Centre de rencontres, de spectacles et de loisirs à Moutier BE

Extrait du programme

Extrait du rapport du jury

5e prix (7000 Fr.): **Architrave**, Delémont;
 collaborateurs: **Henri-Robert Charrue**,
Gérard Wuthrich, Aurèle Calpe

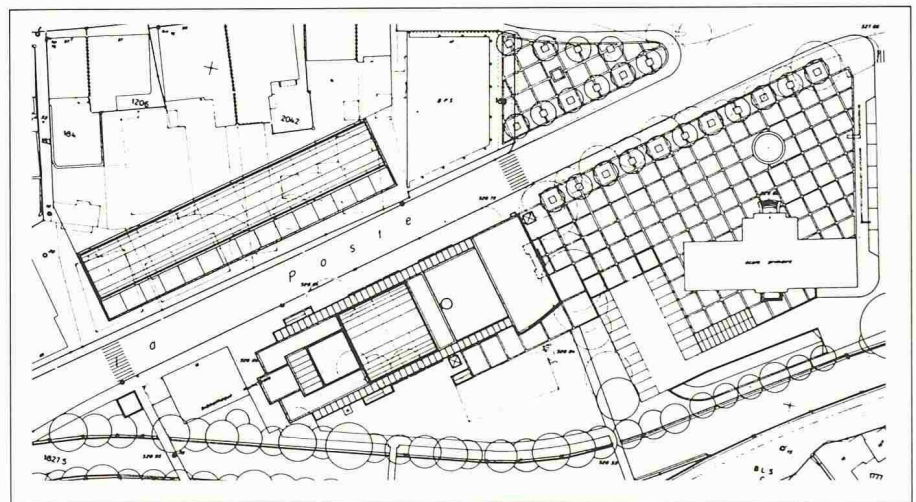
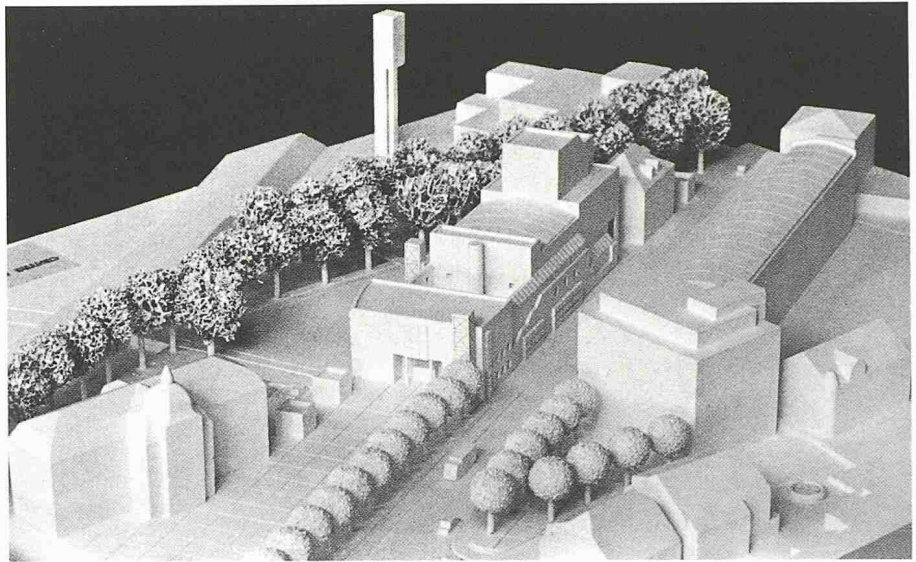
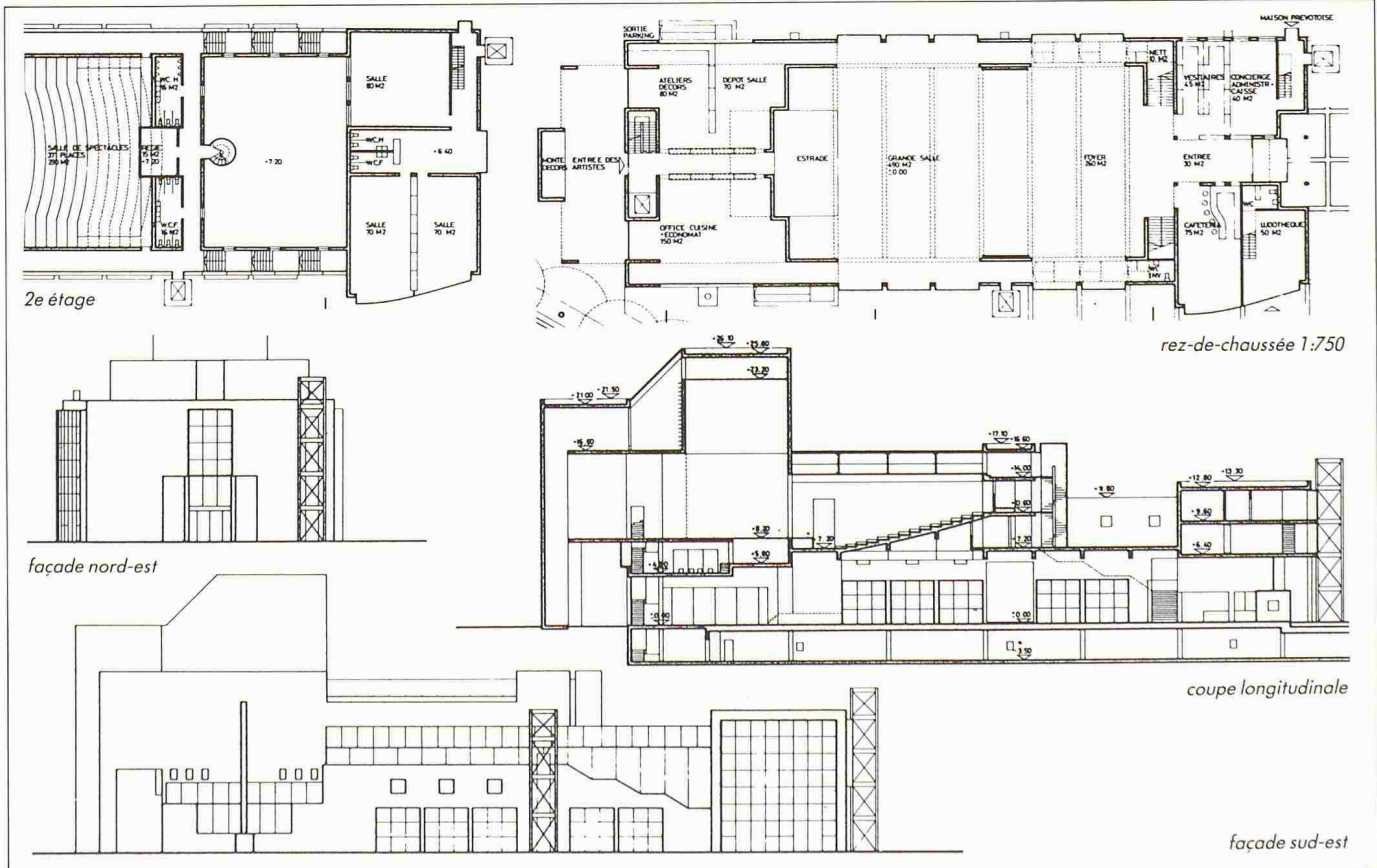
Le parti de renforcement de l'avenue de la Poste, prolongé au travers de la place par des plantations, est clair; le préau Nord de l'école devient l'espace principal d'accès. Le traitement égal du front de rue et de la façade côté Birse ne tient pas compte des caractères spécifiques de ces espaces. La disposition de l'entrée de la Maison Prévotoise est mauvaise. La volumétrie est écrasante; les rapports de masses avec la bibliothèque et l'église sont hors d'échelle. L'ensemble est grandiloquent et ne dialogue pas avec la ville.

Les deux salles superposées fonctionnent bien. Le plafond «en voûte» de la salle de spectacles rend toutefois difficile son accès pour l'équipement scénographique. Le foyer constitue un prolongement logique et facilement exploitable de la grande salle. En revanche l'accès à la salle de spectacles est trop long. L'entrée principale, bien située dans l'axe du bâtiment et donnant sur le préau Nord de l'école, manque d'ampleur.

6e prix (6000 Fr.): **Andrea Molari, Bernard Wick**, Bienne; collaborateurs: **J.-P. Joliat, M. Schuepbach**

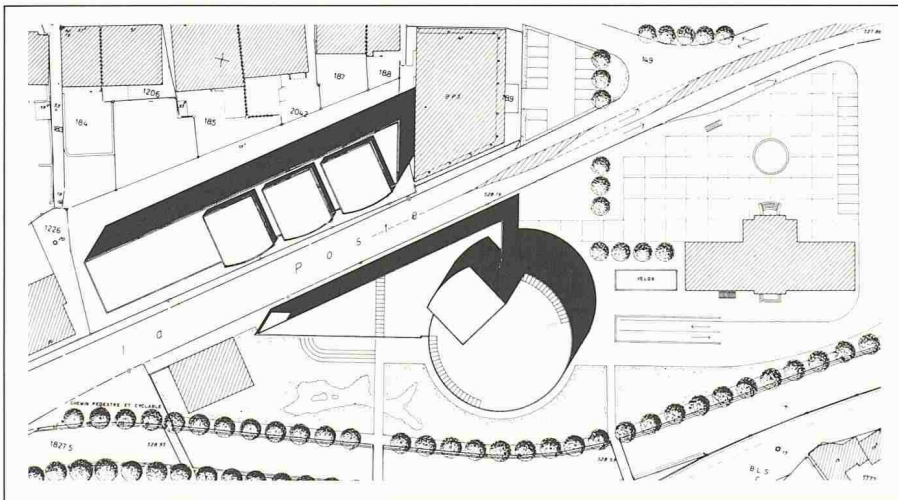
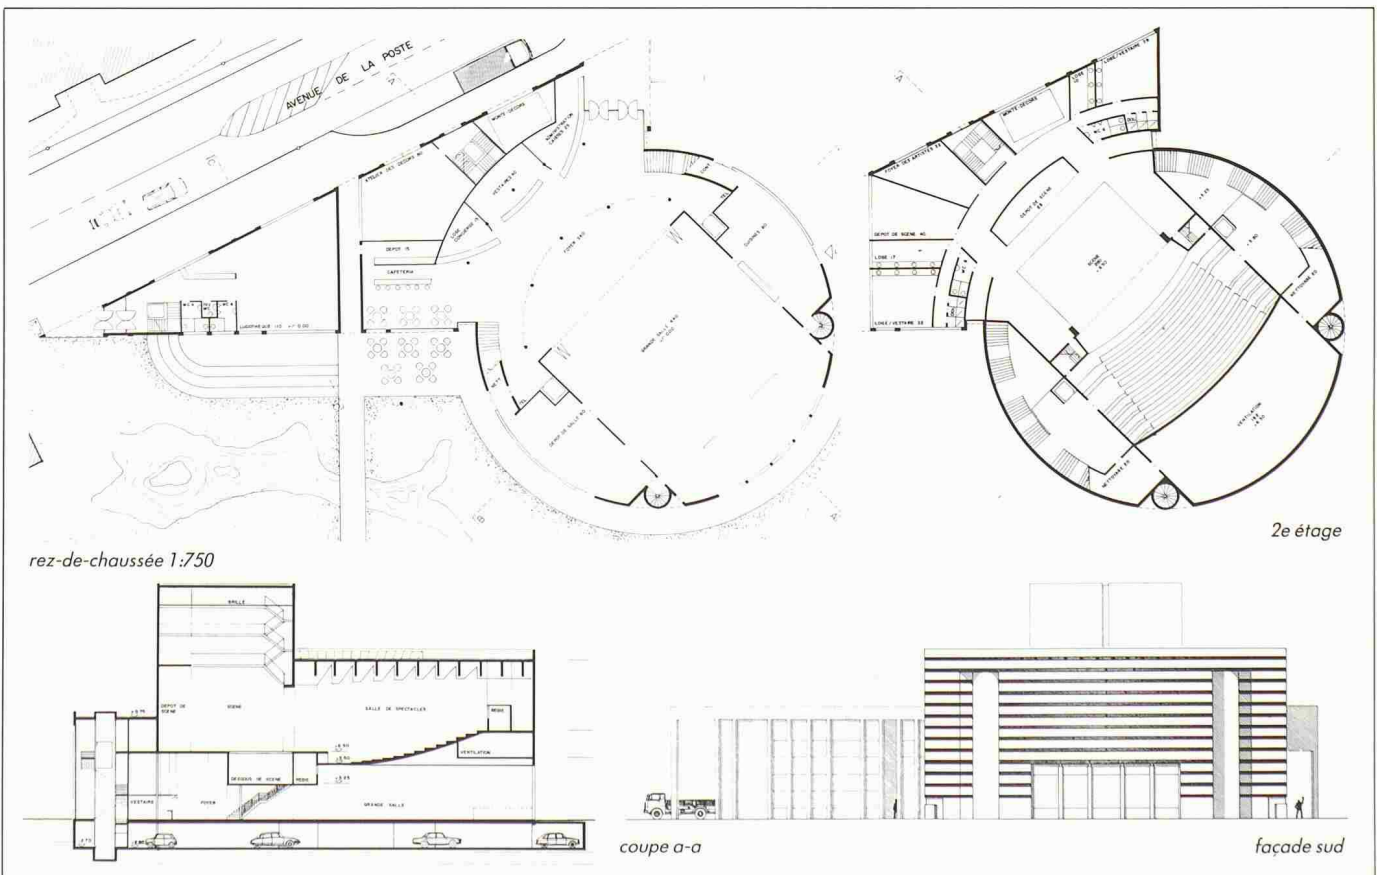
Le renforcement proposé du côté Nord de l'avenue de la Poste ignore la possibilité d'une continuité entre la ville et la Birse. Les façades du volume secondaire ne reflètent pas l'échelle (niveaux) des espaces qu'il contient. La logique du cylindre devrait engendrer une définition d'espace homogène sur son pourtour.

L'entrée principale et la cafétéria, ouverte sur le parc, assurent un accueil agréable. La salle de jeunesse indépendante avec son prolongement extérieur en gradins, constitue une bonne solution, mais les autres locaux sont mal disposés. La forme extérieure ronde du bâtiment principal ne reflète pas l'aménagement des espaces intérieurs qui sont conventionnels. La superposition des deux salles pose des problèmes d'exploitation et d'accès difficiles tant pour les spectateurs que pour la scène. Le choix du système constructif n'est pas cohérent avec le parti architectural. La superposition des fonctions est mal résolue: hauteur de la grande salle insuffisante, mauvaise relation du dessous de scène avec la scène.
